**RÉVISION
DU PLAN LOCAL D'URBANISME**

Alfortville

**Notice de Présentation de
la Modification du P.L.U. n°1**

**Modification n°1 du P.L.U. approuvée le
2 octobre 2019 par le Conseil territorial**

2.3 : Les modifications apportées aux Orientations d'Aménagement et de Programmation

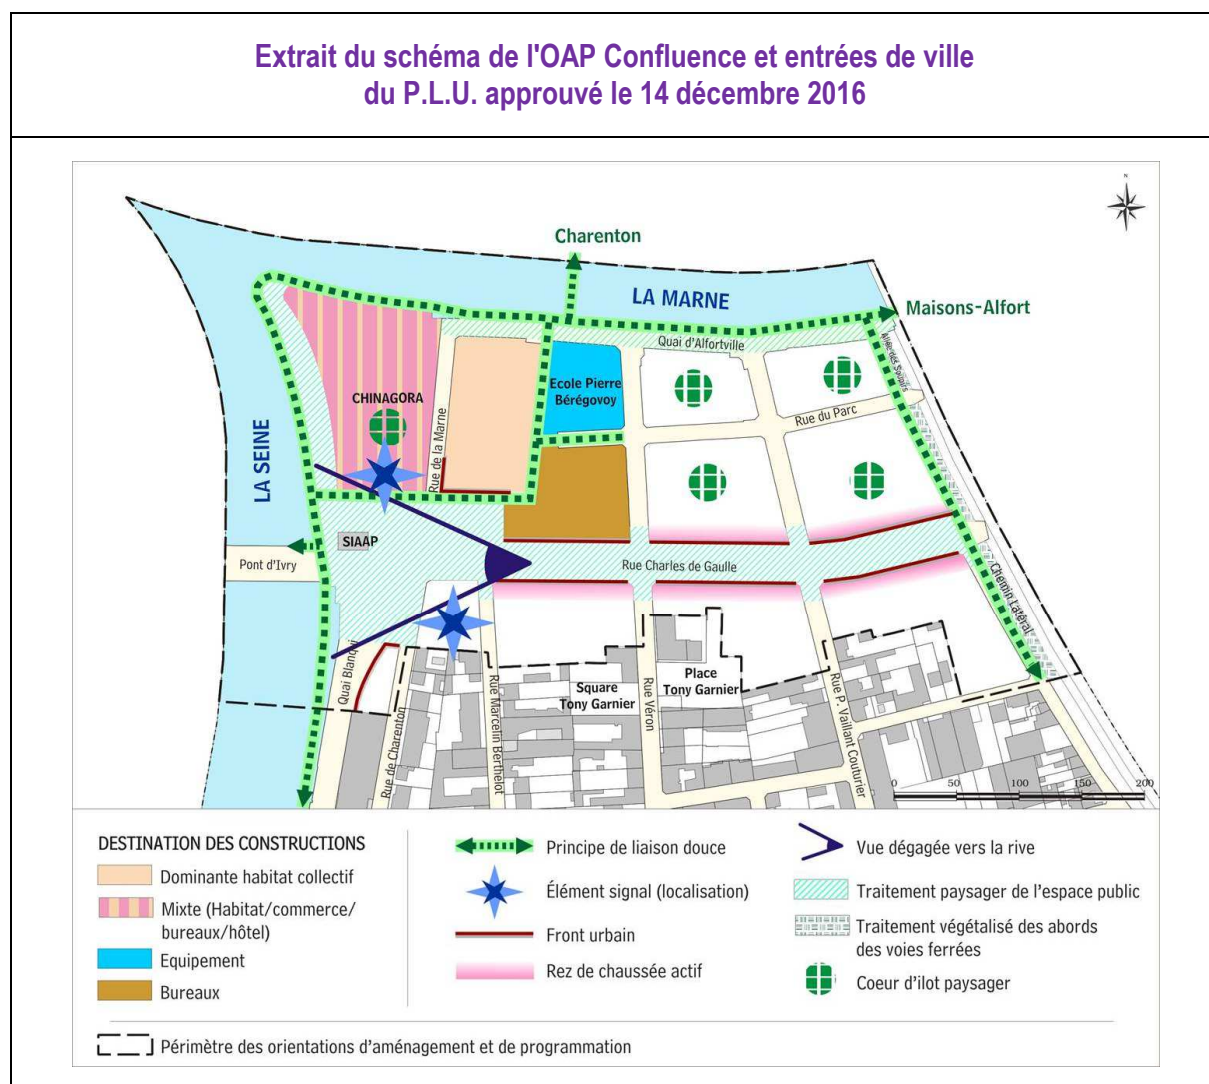
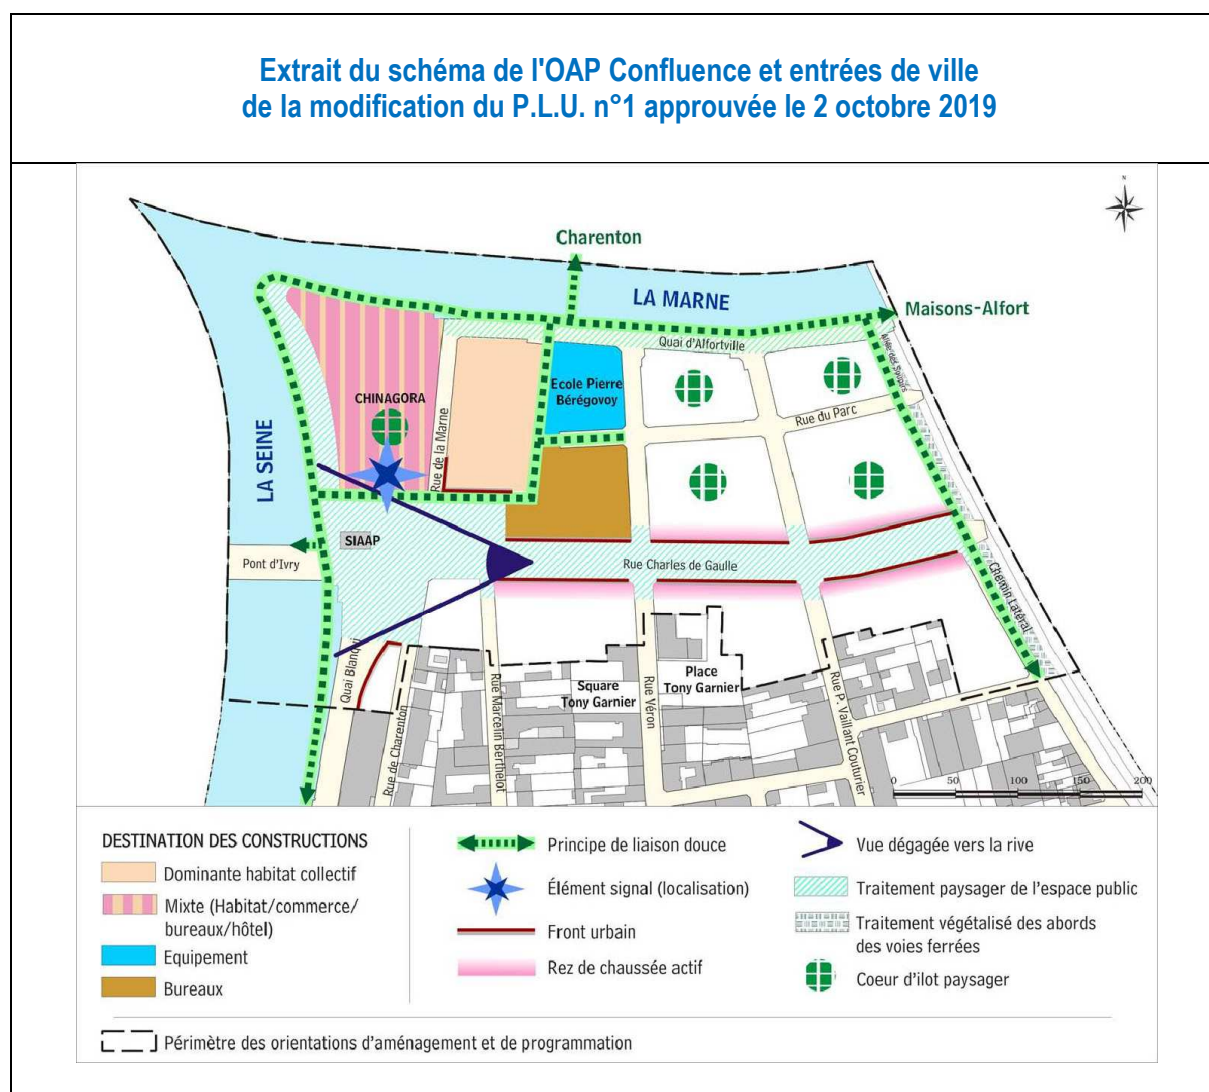
Concernant le dossier des Orientations d'Aménagement et de Programmation, la commune a souhaité modifier un élément de l'OAP dite Confluence et entrées de ville suite à l'avancée de la réflexion sur ce site et du projet envisagé.

En entrée de ville, il était en effet inscrit la réalisation de part et d'autre de la rue Charles de Gaulle "des constructions émergentes, éléments signaux et repères dans le territoire situés en tête de pont, pouvant atteindre une hauteur plus importante". La commune a supprimé cette orientation au niveau de l'îlot délimité par les rues de Charenton, Charles de Gaulle et Marcelin Berthelot, où une construction peut atteindre une hauteur de l'ordre de 40 mètres.
